CONSORCIO INTER 1	**RELACIÓN DE CORRESPONDENCIA**	**Código:** GES-FO-085 **Versión:** 1 **Fecha de Aprobación:** 26-Feb-2023

NOMBRE DEL PROYECTO OBRAS REQUERIDAS PARA LA OPTIMIZACION, MEJORAMIENTO Y FUNCIONAMIENTO DE LOS SISTEMAS DE TRATAMIENTO DE AGUAS RESIDUALES

ASUNTO: AVAL AJUSTE HIDRÁULICOS E INICIO DE OBRAS

Esquema Mixto para sistema aerobio

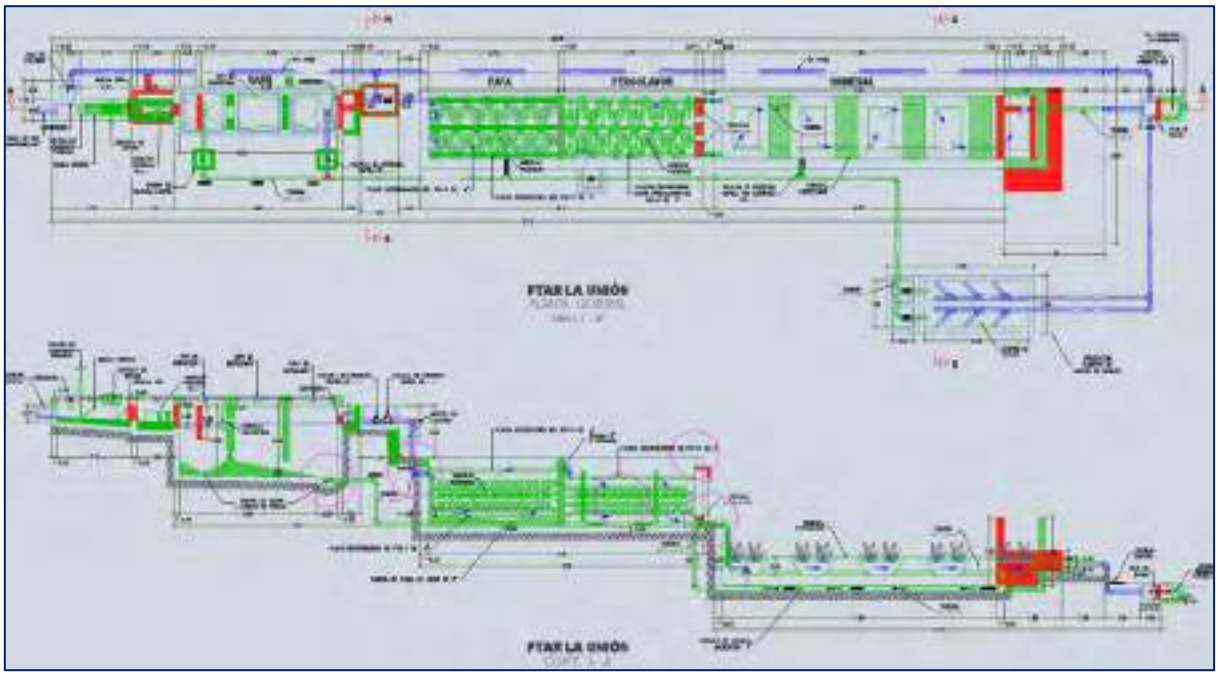
2. La PTAR **Nueva Granada** se optimiza un sistema anaerobio conformado por un UASB + FAFA que cuenta By pass, con un adecuado manejo de lodos en lechos de secado que permitirá a futuro enviar el afluente al tercer tratamiento en el Humedal proyectado. Igualmente se puede plantear un sistema Mixto en el cual en la última cámara del UASB se optimiza con un FAFA y conformar en el siguiente Tanque un Filtro Percolador.

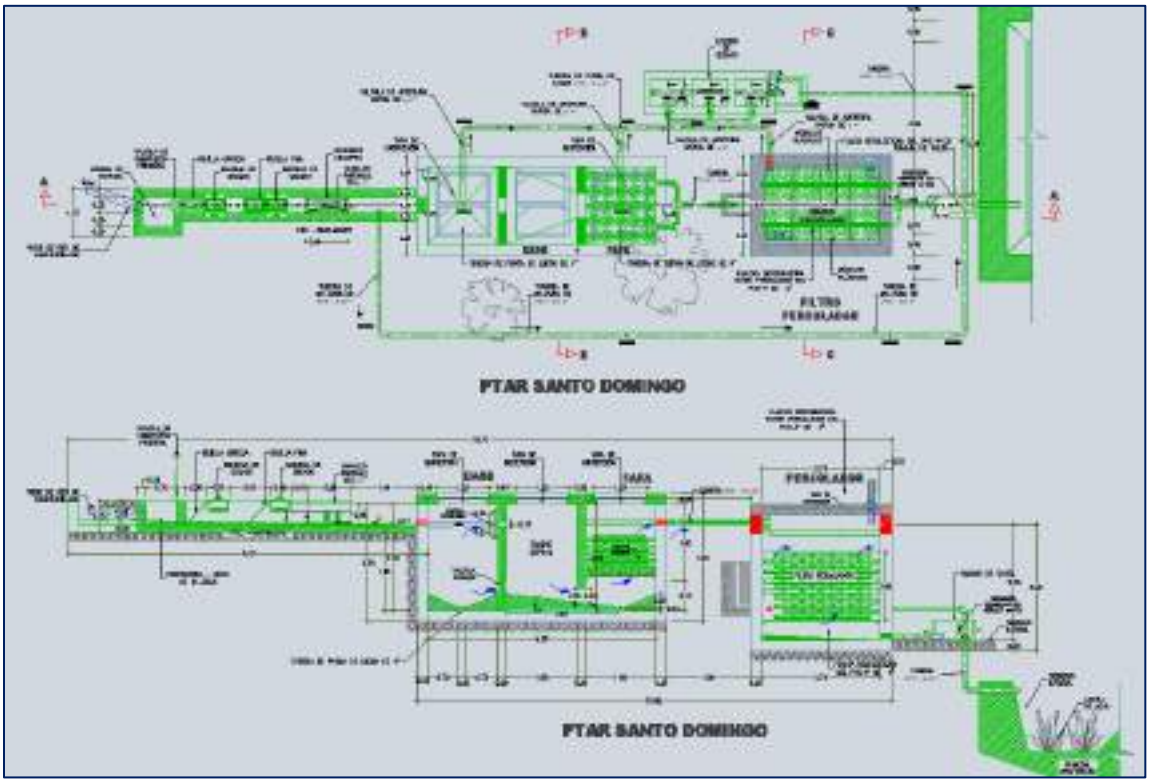
4. Las PTAR de **Santo Domingo y Betania** se adecuarán como un sistema anaerobio conformado por UASB + FAFA con la inclusión de un sistema de Pretratamiento, By Pass y válvulas de purga rápida para el adecuado manejo de Lodos en lechos de Secado.

Para estos dos sistemas de tratamiento igualmente se puede implementar un sistema Mixto al incluir el FAFA en la última Cámara del UASB y generar un FILTRO PERCOLADOR al final.

Esquema Mixto para Pozos Sépticos

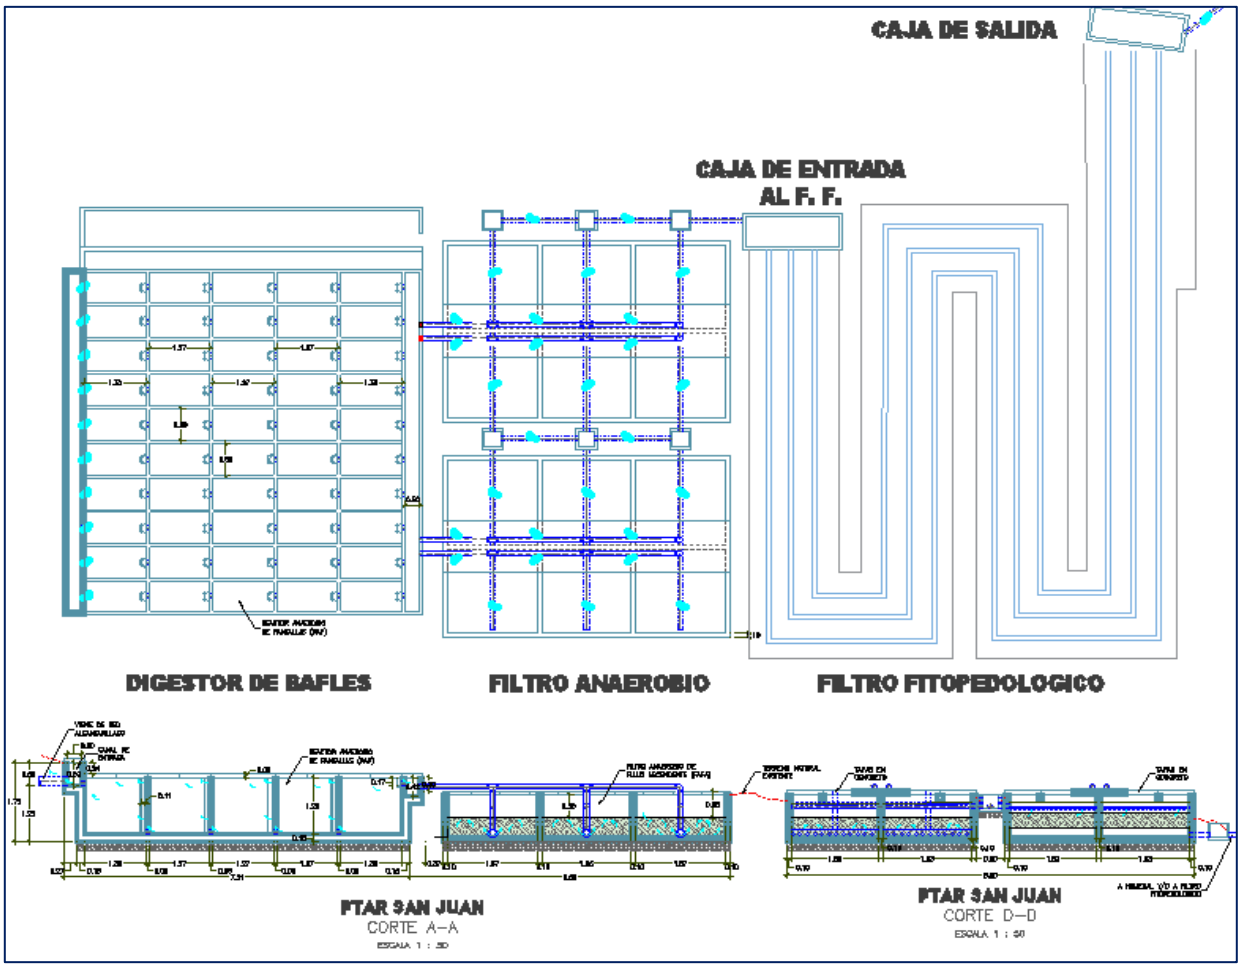
Al ser los tanques para Filtro Percolador “Cubiertos”, se propone instalar un sistema de extracción de aire con un Extractores Eólicos y/o de funcionamiento con Energía Solar.

Cada mejora al sistema va a representar más recursos por mayores cantidades de obra e Items no previstos, pero estas mejoras van a representar mayor facilidad operativa y mejor calidad del efluente disminuyendo los olores ofensivos en el entorno de la PTAR.
